Vysvětlení zadávací dokumentace č.2

Stavební úpravy zimního stadionu v Poličce

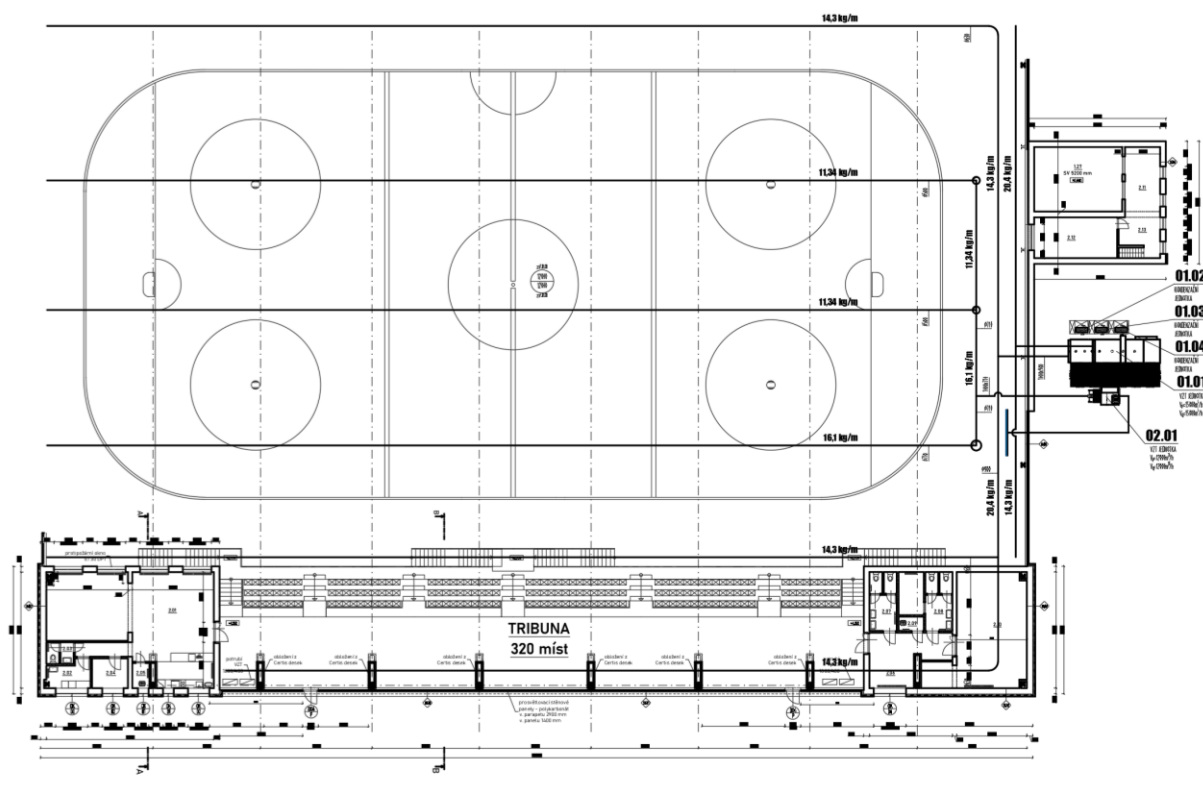
2. Je možné poskytnout celkový podrobný rozpis užitných přitížení střešní konstrukce, vč. zatížení od VZT a akustického pohledu?

Nové zatížení je uvažováno dle podkladů /ASŘ/, včetně VZT potrubí (viz obrázek níže) a akustického pohledu:

Desky Soniral B z melaminové pěny zatavené v PVC fólii mají hmotnost cca 0,5 kg/ks (což je cca 20 kg/m³) hustota panelů v řadách je 1,67 ks/m², potom na m² je to cca 0,835 kg/m².
